COMMUNE DE SURPIERRE

PLAN D'AMENAGEMENT LOCAL / Révision

Dossier de modification répondant aux conditions
d'approbation fixées par la DAEC le 10 novembre 2021.

Rapport explicatif

PAZ 1983

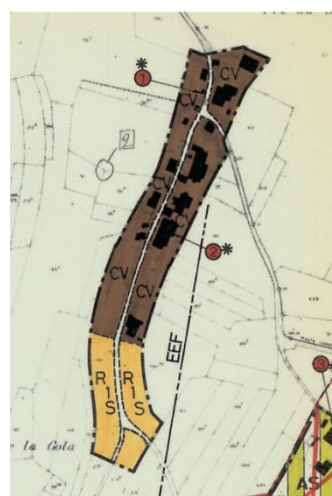
Modification n° 114

Correction graphique (secteur Chapelle)

Dans le cadre de la mise à jour des plans pour ce dossier d'adaptation, il a été constaté que les parcelles 1565 RF et 1569 RF ont été sorties de la zone à bâtir dans le dossier de 2018. Il s'agit d'une erreur de report graphique des données au PAZ, puisque ces parcelles ont toujours appartenu à la zone centre village et que leur affectation en zone agricole ne fait pas de sens (cf extrait plans ci-après). Sur la base de ces éléments, une correction a été apportée au plan afin de faire figurer ces parcelles comme étant de la zone centre village.

Plan d'implantation du PAD approuvé en 1989

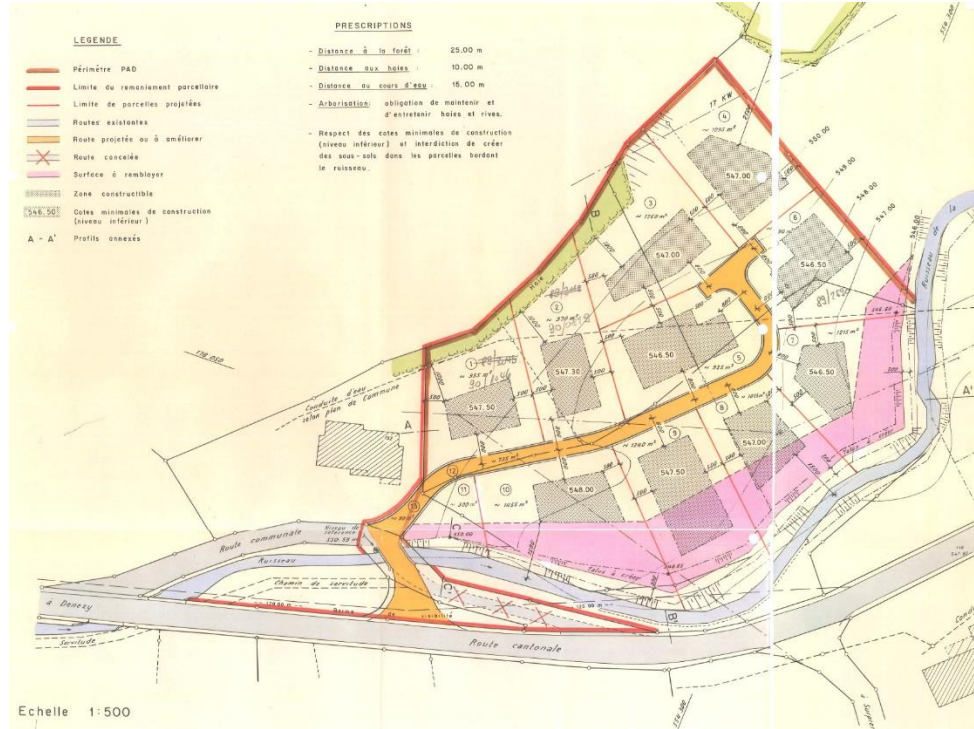
En 2010, compte-tenu des risques d'inondation liés aux crues de la rivière La Lembaz traversant le village et du ruisseau du Flon, la commune a mandaté un bureau d'ingénieur pour réaliser une étude de risque. L'objet de cette étude était de caractériser les niveaux de danger liés aux crues, en particulier au niveau d'un certain nombre de parcelles pour lesquelles la viabilité constructive a été analysée.

Au vu des résultats de cette étude, une mise à jour du PAD a été effectuée par les propriétaires avec la redéfinition des altitudes d'implantation à respecter pour les parcelles concernées, l'ajout de mesures pour les projets envisageant un sous-sol et l'actualisation de l'espace réservé aux eaux. Cette actualisation du PAD a fait l'objet d'échanges avec le Canton mais aucune procédure formelle n'a abouti. Toutefois, dans le cadre de l'analyse du PAD, il semble important de prendre en compte les mesures ainsi déterminées et reportées ci-après (listes de mesures et plan).

La section lacs et cours d'eau du Service de l'environnement a émis au sujet de ces mesures les conditions qui suivent.

« Les règles particulières de construction doivent être complétées par les prescriptions suivantes :

- interdiction d'affecter les sous-sols à l'habitation ;
- rehausser les sauts-de-loup et les accès extérieurs aux sous-sols. »

Compte-tenu des éléments mentionnés ci-avant, l'abrogation de ce PAD peut être envisagée moyennant la garantie du maintien et de l'entretien des haies et rives du cours d'eau. Cette garantie est assurée par une prescription ajoutée pour les aménagements extérieurs d'une manière générale sur toute la commune (art. 35 du RCU). Aucune autre prescription n'est nécessaire pour la protection contre les crues, l'art. 16 du RCU sur les secteurs de dangers naturels étant suffisant.

Suite à l'analyse réalisée ci-avant, la Commune propose l'abrogation du PAD « Clos du Vua » avec la mise en place d'une prescription garantissant le maintien et l'entretien des haies et rives du cours d'eau. (cf. Point 3.3 du présent rapport, art. 35 du RCU).
